**AVIS RELATIF À LA PROTECTION
CONTRE LES EVENTUELS EFFETS NOCIFS ET NUISANCES
PROVOQUÉS PAR LES RAYONNEMENTS NON IONISANTS
GÉNÉRÉS PAR DES ANTENNES ÉMETTRICES STATIONNAIRES**

Commune : CHARLEROI - Exploitant : ORANGE

Référence exploitant : 014C1_2 & 30076C1_2 & 40076C1_2 & 50076C1_2

Rapport n° 2442 / 2023

Figure 2 : Vue en plan des installations d'antennes dans un rayon de 300 mètres autour de l'installation faisant l'objet de la demande d'avis

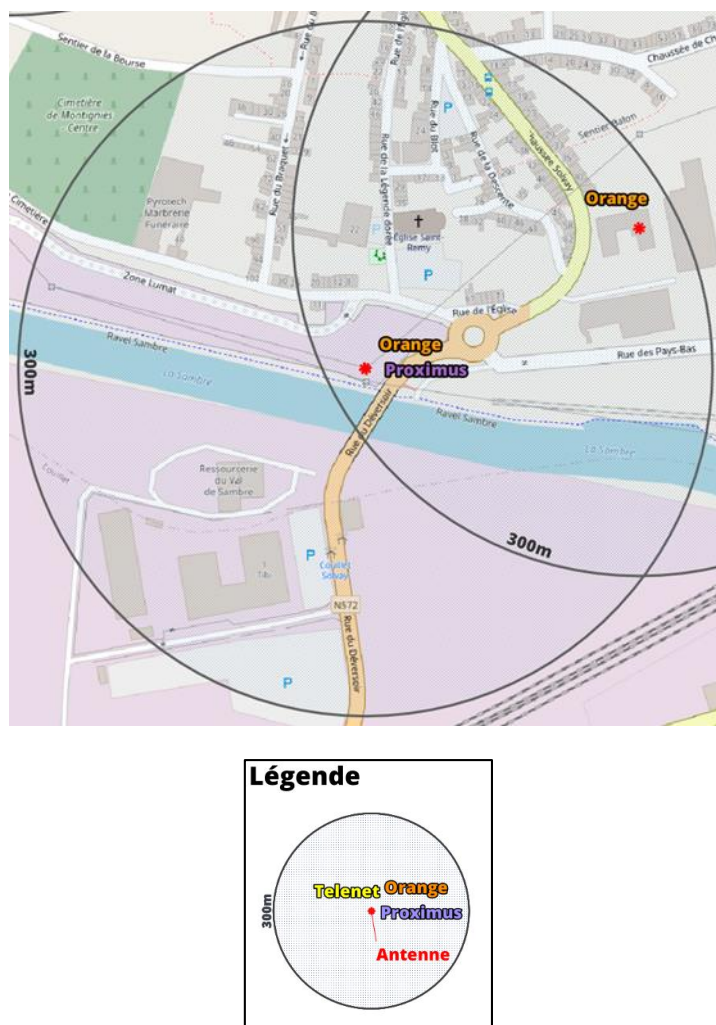
Compte tenu du nombre d'installations localisées dans la figure 2, il apparaît que l'intensité du rayonnement électromagnétique généré, dans les lieux de séjour situés à proximité de l'installation référencée dans le paragraphe 2, par l'ensemble des antennes émettrices stationnaires de l'ensemble des exploitants du même site d'antennes émettrices stationnaires respecte la limite fixée à l'article 4, § 2 du décret.
